Synfaringsnotat frå vedlikehaldskontroll skogsveg - Skåråsvegen - Alver kommune

Vegen vart først bygd og ferdiggodkjend av oss i 1996, og seinare ombygd i 2017.

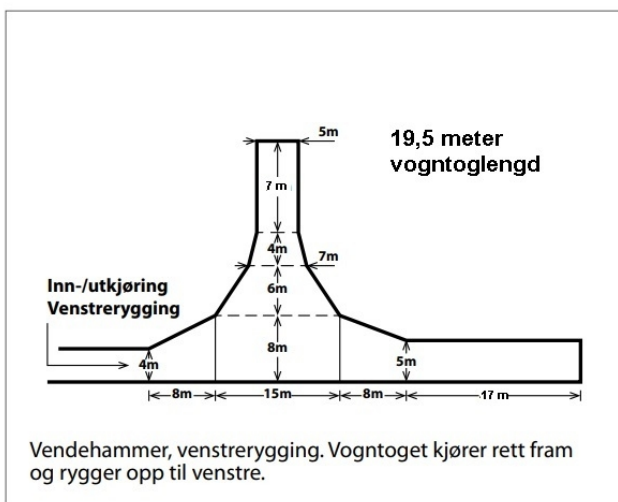
2. Same linja er strekt på skrå tvers over velteplassen som ligg der den gamle torvvegen mot Vestre Saltvika tek av frå skogsvegen. Det er ikkje mogleg å bruke velteplassen på forsvarleg vis slik linja er strekt. Dette må rettast opp, og linja må gravast ned, slik at han ikkje er til hinder for lasting og lossing på eller i nærleiken av velteplassen. Bileta viser plasseringa:

3. Dreneringstilhøva på velteplassen. Mykje vatn hadde samla seg på overflata av velteplassen. Det er ei dreneringsgrøft rundt plassen, denne trengs å reinskast. Stikkrenne fungerer ikkje.
